Fra: Poul Jensen
Sendt: 16. oktober 2017 12:01
Til: 'Jan H. Olsen'
Cc: 'Jens Risom (jr@gisselfeld-kloster.dk)'
Emne: SV: Vandplaner
Vedhæftede filer: Forundersøgelse_Bråby Krog.pdf

Emne: Vandplaner

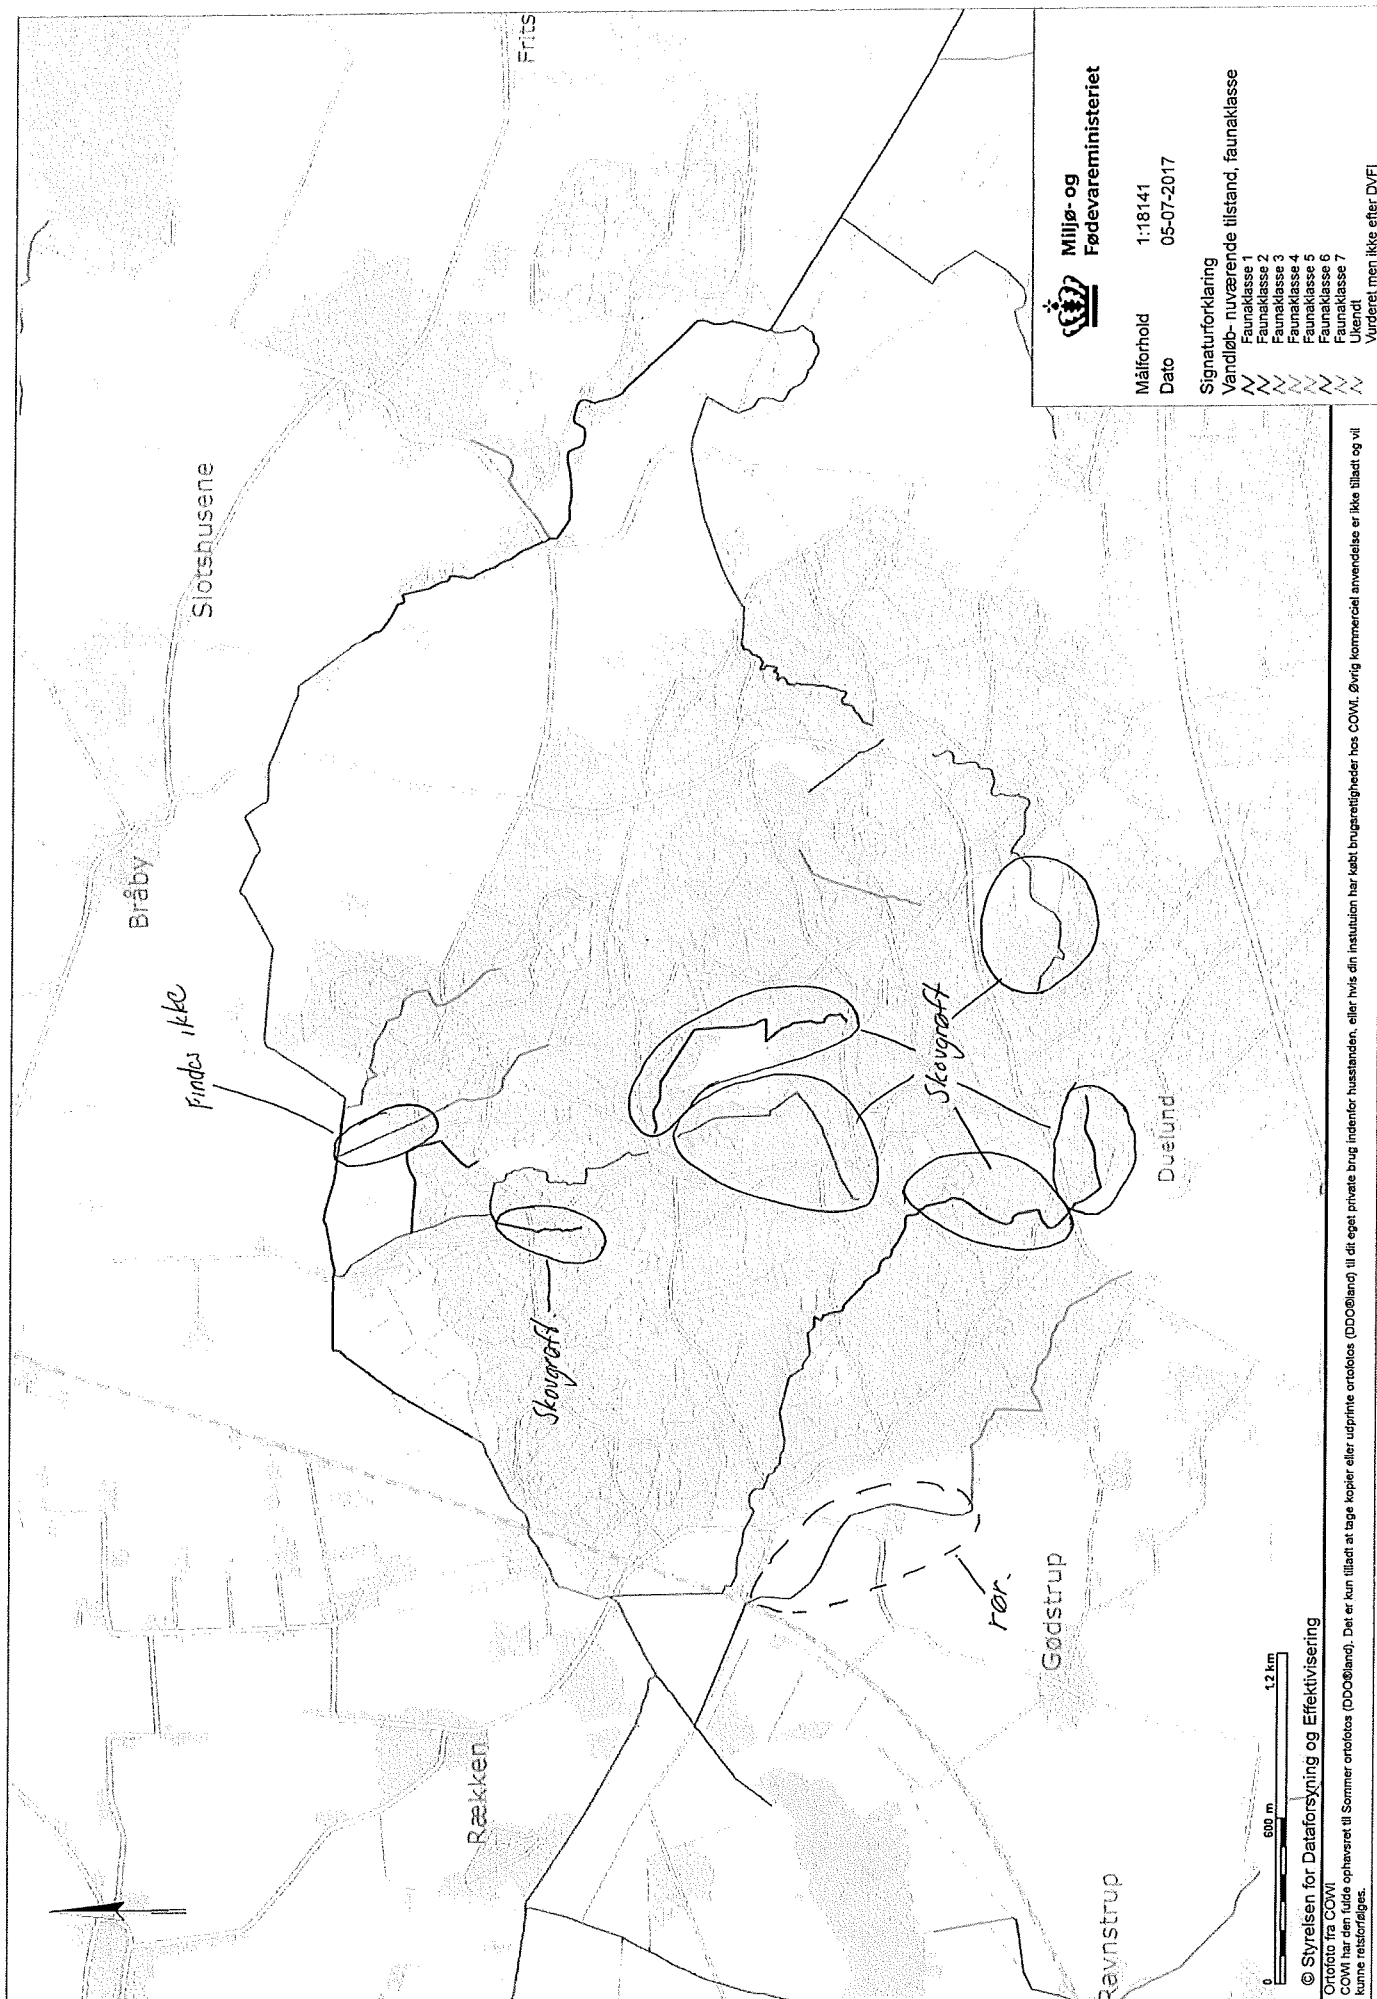
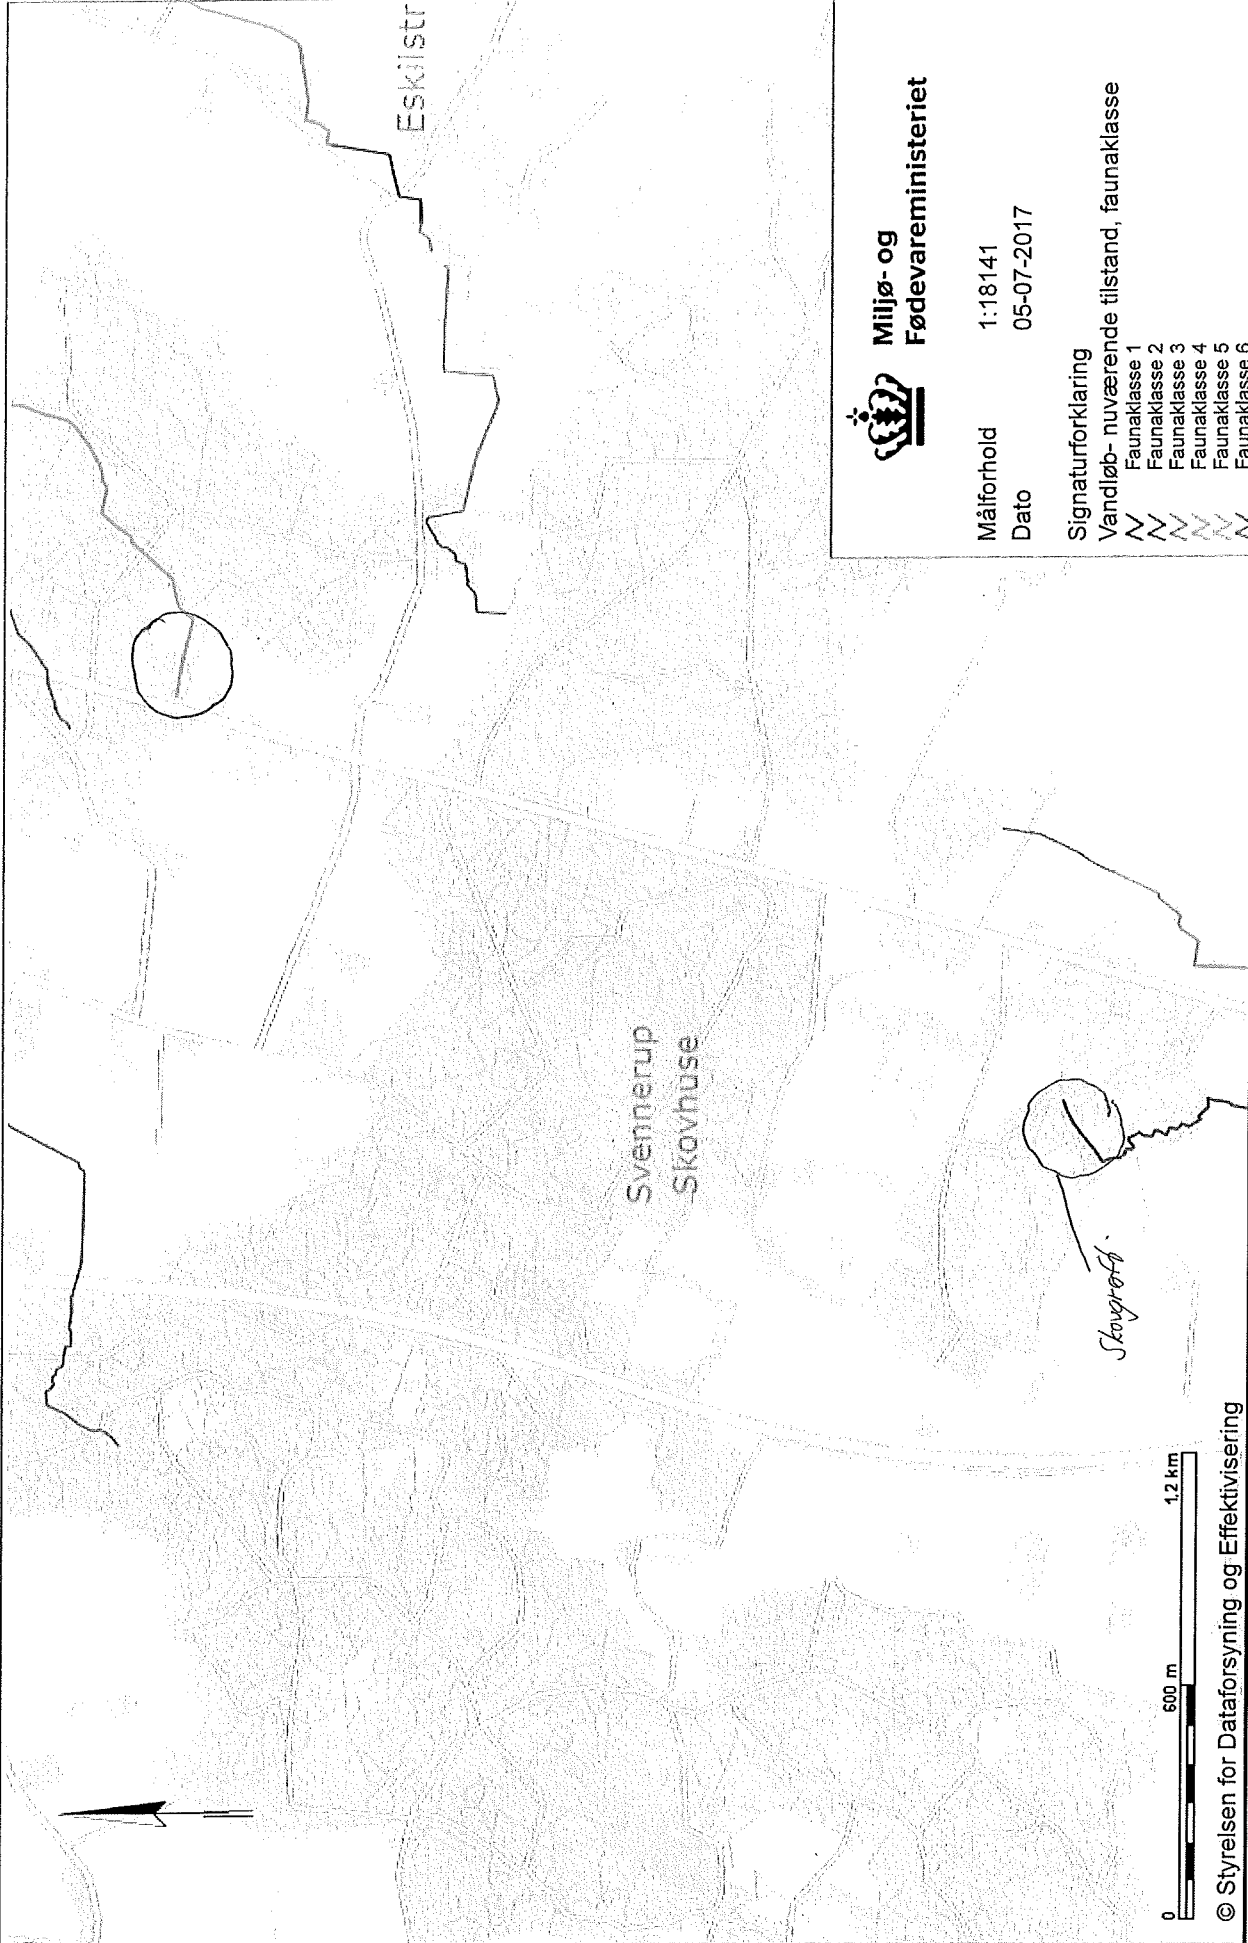
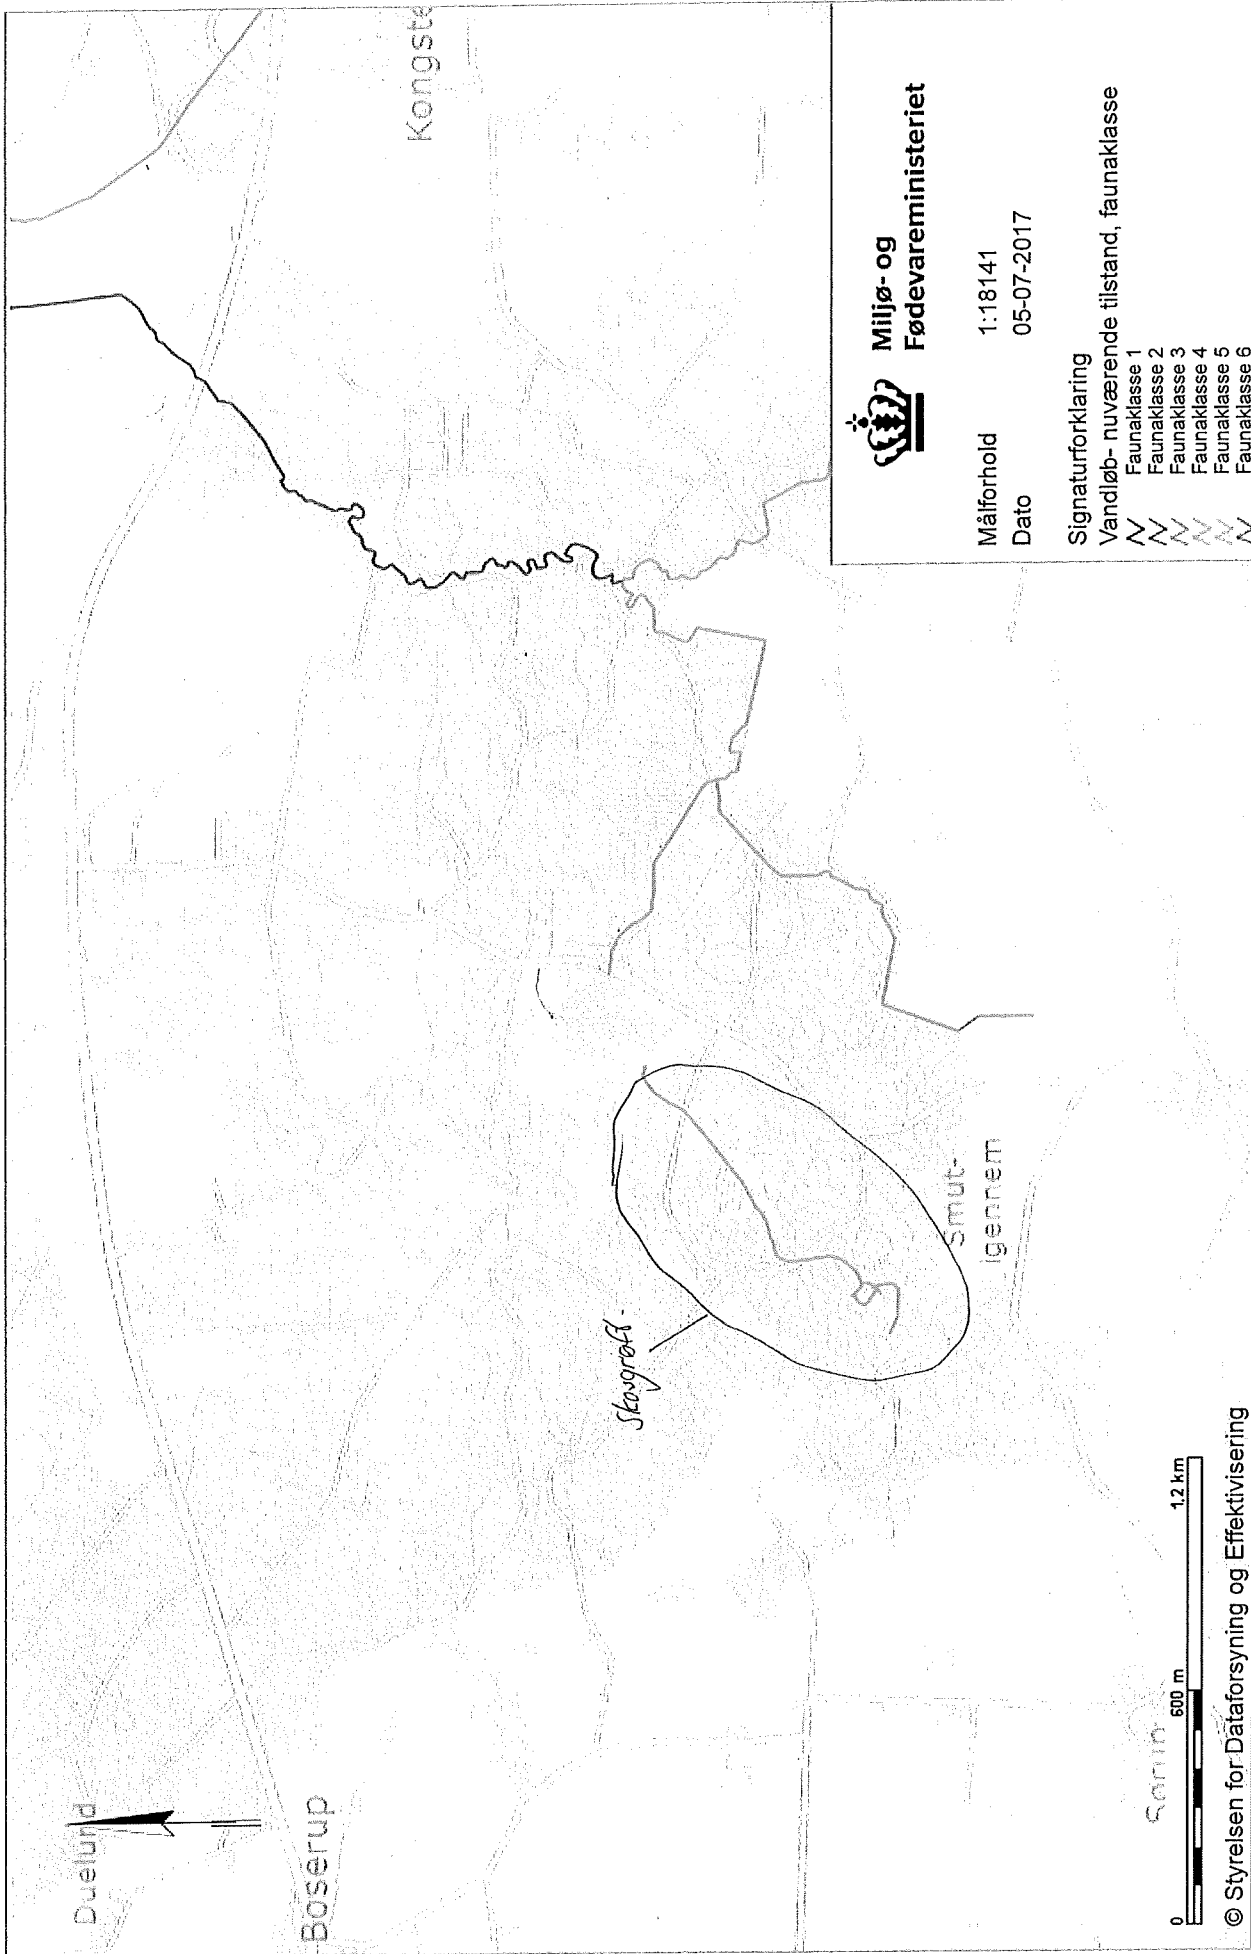
Vedhæftet 3 kort over Gisselfeld hvor jeg har omringet de målsatte vandløb som vi selv betragter som reguleret skovgrøfter. Disse er ligesom mange af vores andre skovgrøfter ikke vandførende hele året. Desuden er de stærkt reguleret. Desuden er der et enkelt vandløb der ikke findes samt et rørlagt vandløb. Derfor mener vi at alle disse skal tages ud af vandplanerne.

Vi har gennemgået jeres bemærkninger og finder ikke, at de påpegede vandløb bør udtages af vandplanerne.

Kriterierne omfatter fald, slyngningsgrad og fysisk indeks, og et eller flere af disse kriterier er opfyldt for de vandløbsstrækninger, som I mener bør udgå. Når blot ét kriterie er opfyldt, bør en vandløbsstrækning medtages.

Den rørlagte strækning (i Næstved Kommune) ved Gødstrup forbinder opstrøms, målsat, åben vandløbsstrækning, hvorfor strækningen ikke bør udgå, da vurderingen skal foretages for hele vandområdet under ét – ikke kun for delstrækninger.

Det rørlagte tilløb til Susåen – en strækning som du anfører ikke findes – er der usikkerhed om, hvilket vi er helt enige i. Vi finder dog ikke, at der for nuværende er tilstrækkelig viden om det aktuelle forløb, hvorfor strækningen ikke bør udtages for nuværende. Der henvises til vedhæftede forundersøgelse.
